NRD-LM-95-08

核四廠鋼筋加強混凝土包封容器
及反應爐基座
混凝土澆置專案視察報告

原子能委員會核能管制處

中華民國九十五年八月七日

圖 2：埋件支撐銲接於鋼筋上情形

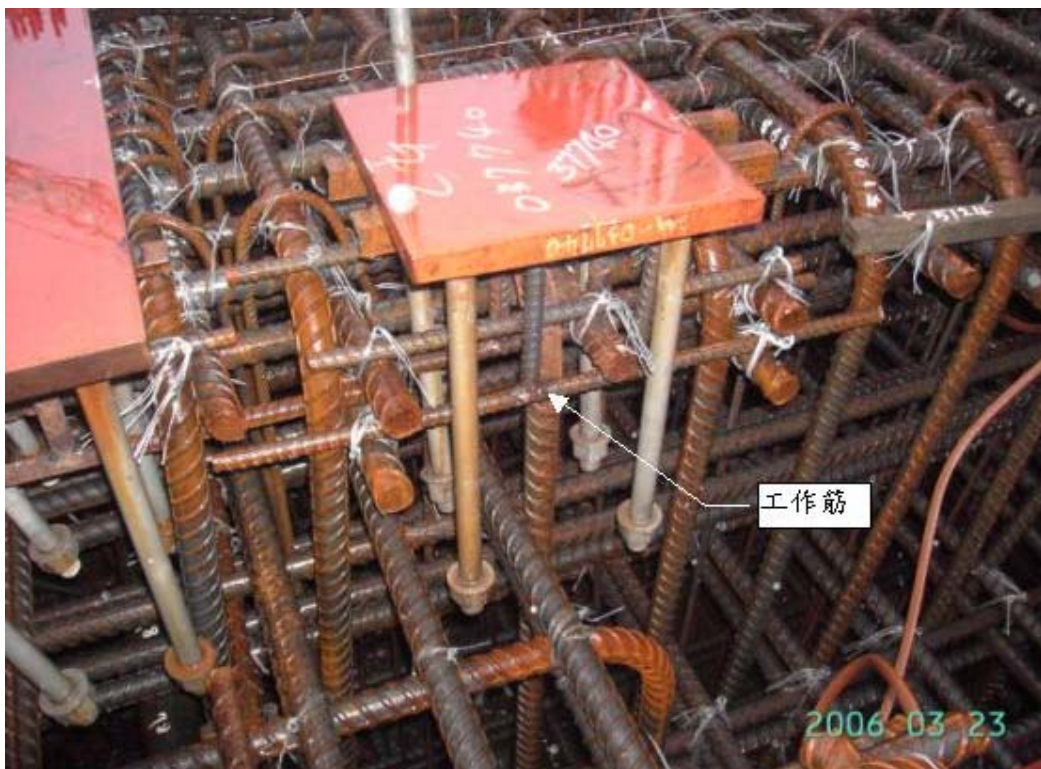
本會配合龍門施工處預定澆置 RW12 (EL+16100~18100mm) 時程，於 95 年 3 月 16 日至現場展開 EL-18100 樓版 (S4-6) 及鋼筋混凝土包封容器第 12 升層之澆置前現場查證，依鋼筋混凝土包封容器施工程序書第 6.8 節規定，RCCV Wall 混凝土澆置時，其週邊牆及相關立柱或樓版與之共構者，需與 RCCV Wall 同時澆置。因此，由於設計單位與施工處發現該反應器廠房 S4-6 樓版（與 RW12 共構）有一消防系統穿越管設計疏漏，故作業時程延後 2 日。3 月 18 日本會核管處視察員再赴核四廠現場視察，於當日下午發現有部分「埋件支撐架電銲於結構主筋」（如圖 2）上，不符合施工規範要求。本案辦理情形如下：

1. 依照鋼筋材料使用 ASTM 615 規範，雖可被銲接但須符合銲接材料、銲接程序、銲接人員資格等各方面要求，但台電施工處為使施工單純，於施工說明書第五章 1.3.4.12 節明確規定鋼筋之銲接絕對禁止(如附件 9)。3 月 18 日下午本會視察員進行該樓版澆置前鋼筋排紮、埋件安裝與清潔作業視察時，發現有部分埋件支撐架電銲於結構主筋上，不符合施工規範要求，乃邀集施工處土木課及品質課人員進行討論。品質課人員表示於 3 月 17 日進行該樓版澆置前埋件安裝初驗時，即已發現此項缺失，並告知新亞施工單位陪同人員，但隨同檢驗之土木課人員並不知情，新亞施工單位亦未立即處理改善，且品質課初驗人員於發現本項缺失時，並未直接於檢驗表記錄檢驗缺失，僅將相關品質文件予以保留未予退件，致本項缺失未能依正常檢驗程序發現後改善。由於事關廠房結構安全，本會視察員即要求台電龍門施工處應全面清查改善，並進行改善後覆驗。
2. 根據台電龍門施工處 3 月 20 日傳送相關改善資料顯示，改善方式係將被銲接之 11 號鋼筋視為工作筋而重新補入 11 號主筋，經清查結果共增加南北向 9 條 11 號主筋，東西向 2 條 11 號主筋，但經與本會視察員自行拍攝照片比對，卻發現有照片為斜

以上發現及調查分析後缺失，已開立 AN-LM-95-003 注意改進事項（如附件 11），並要求台電公司務必確實進行下列改善措施，爾後若再有類似疏失發生，將以違規事項處理並加重議處：

1. 提昇龍門施工處核安文化。
2. 強化龍門施工處土木及品質人員專業訓練。
3. 請台電公司核能安全處重新檢視以往相關施工工程之檢驗紀錄，以確認是否存在類似疏失。
4. 對於部分埋件支撐架電銲於結構主筋而未進行改善處理部份，台電公司應進行相關結構強度評估，以確保樓版結構強度符合

1. 經抽查 D/F 樓版鋼筋排紮情形，發現於 90° 位置接近反應器廠房南側外牆，有少部分剪力筋數目似有缺少之情形（如圖 8），已要求土木課於澆置前徹底清查。
2. 清查 D/F 樓版底部 Liner 清潔情形，發現仍有許多非屬結構所需之殘留物待清除（如圖 9），已要求土木課於澆置前徹底清理。
3. 巡視時仍發現部分埋件固定之銲接銲渣掉落至主筋，雖對結構影響不大，但仍要求土木課應加強銲工銲接之管制。
4. 依據澆置計畫書說明本次澆置完成後將以圍水方式進行 7 日之養護，但視察時發現接近 RCCV WALL 旁之排水孔並未設置適當之圍水設施，依土木課人員說明將於澆置後於排水孔外圍設置臨時之堰牆，以利後續之圍水養護。
